**Parere n. 783 del 3 luglio 2023**

<b>Progetto:</b>	<p><b><i>Verifica di assoggettabilità alla VIA</i></b></p> <p><b>Interventi di demolizione e ricostruzione fuori sede del nuovo viadotto di svincolo di Tornimparte</b></p> <p><b>ID_VIP: 8256</b></p>
<b>Proponente:</b>	<p><b>Autostrada dei Parchi S.p.A.</b></p>

Figura 5 – Sezione della sistemazione definitiva sulla pila 6

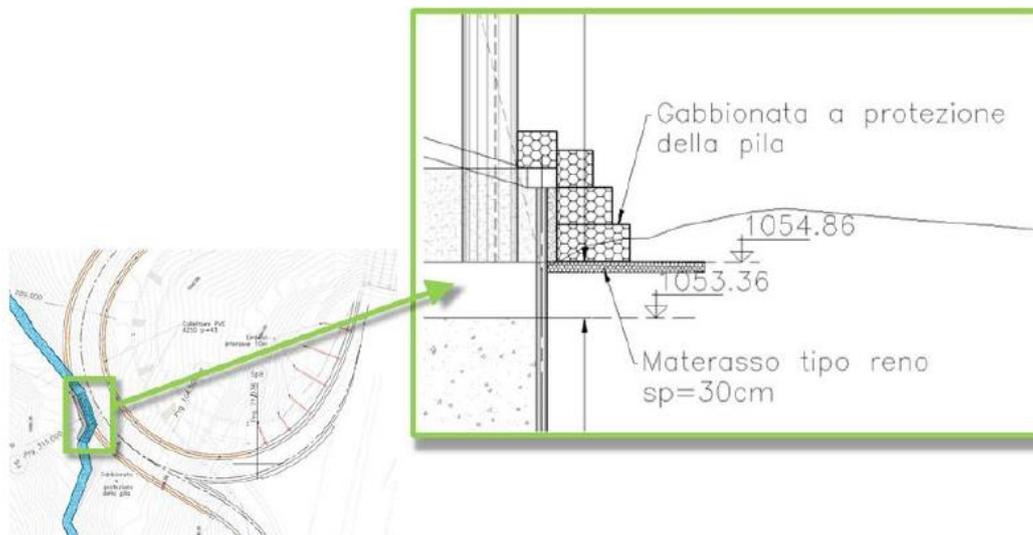
- *i caratteri e le peculiarità morfologiche del torrente Raio e delle sue sponde interessate dalla costruzione di strutture complesse e di impatto definitivo e permanente (strutture di fondazione, pila 6 e gabbionata con relative strutture di fondazione, scavi di sbancamento per la realizzazione delle suddette opere). Nell'ambito di tali verifiche dovranno essere prese in considerazioni anche eventuali modifiche/sfalsamento della posizione delle pile che consentano di ridurre le interazioni con l'alveo del torrente;*
- *i caratteri qualitativi e quantitativi dell'ampia area boscata interessata dall'allestimento del cantiere e dalla realizzazione dell'opera. Nell'ambito di tali ulteriori analisi dovrà più in dettaglio essere verificato e dimostrato l'effettiva alterazione trascurabile di tale contesto paesaggistico sottoposto, come specificato in premessa, a più livelli di tutela.*
